Vedrørende motsegn til plan for Meland kyrkjegard

Meland kyrkjegard

Avbøtande tiltak for løyse motsegn til omlegging av Bjørnestadvegen:

Figur 1: Eksisterande avkjørsel

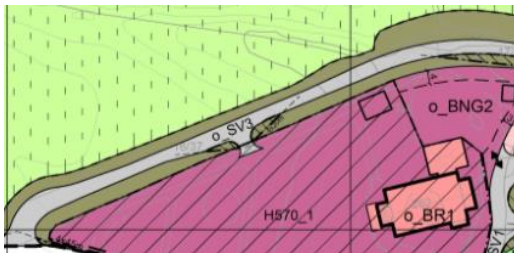
- Jf. 4.1.2.1 og 4.2.4 legg planen opp til at eksisterande avkøyrser for drift mot fv.244 skal stengjast, og ny skal etablerast frå o_SV3 til o_BGU1. Etter møte med kyrkjevergen var hennas tilbakemelding at drift er avhengig av ein avkøyrser, viss dei ikkje får byggje ein ny kan dei ikkje stengje dagens avkøyrser mot fv.244. (Sjå kartutsnitt under).

Eg ber om at fylkeskonservatoren avgjer kva for ein løysning til avkjørsel vi skal gå for.
